OFICIO ELECTRÓNICO

ORD. N° : 18
 ANT. : PROYECTO DE DISEÑO DE PAVIMENTACIÓN PARTICIPATIVA DE CALLE 6 NORTE, ENTRE CALLE 4 ORIENTE Y 5 ORIENTE, CALAMA.
 MAT. : ENVÍA OBSERVACIONES A PROYECTO DE DISEÑO DE PAVIMENTACIÓN PARTICIPATIVA DE CALLE 6 NORTE, ENTRE CALLE 4 ORIENTE Y 5 ORIENTE, CALAMA.
 ADJ. : No Hay

Antofagasta, 06 enero 2026

Tabla 4.1 Áreas aportantes

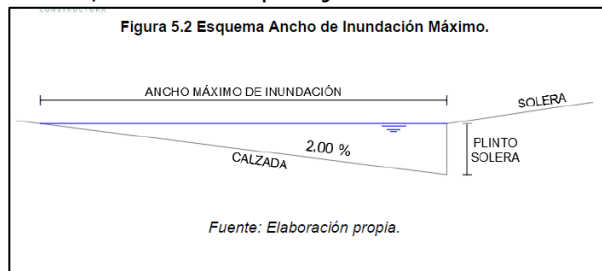
2.1.1. Área total no coincide con la suma de las áreas parciales.

4.1. Situación Actual

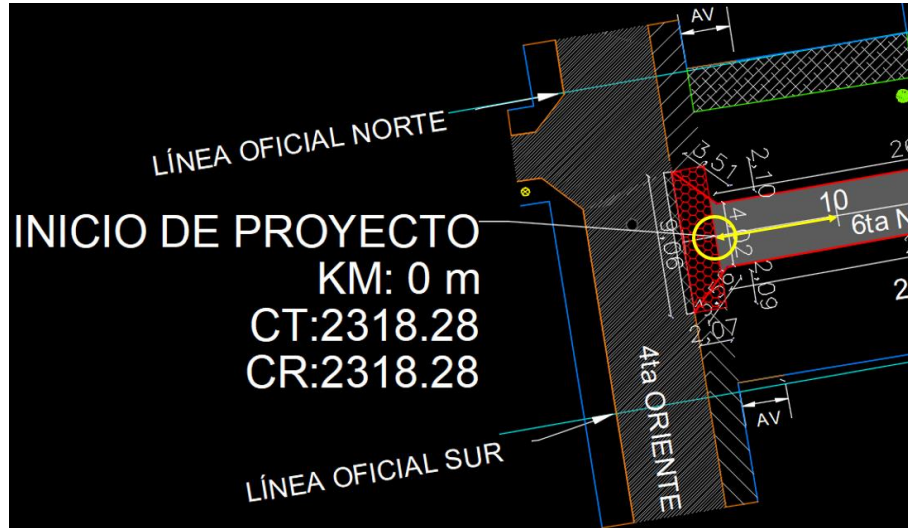
- Sin observaciones

4.3. Diseño Geométrico

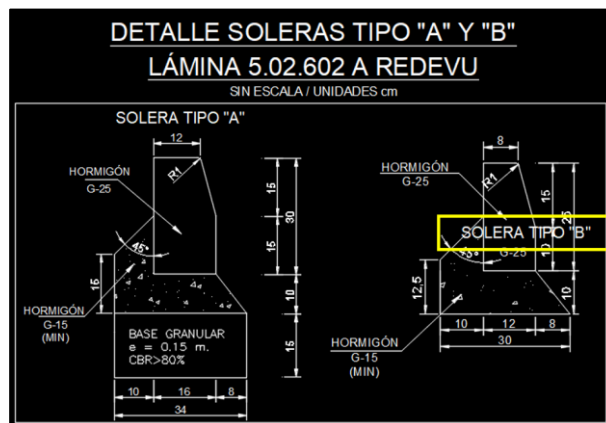
4.3.1. Corregir indicación, distancia entre km 0m y km 10m no equivale a 10 m, corregir km 0.

4.3.2. Mover texto del detalle
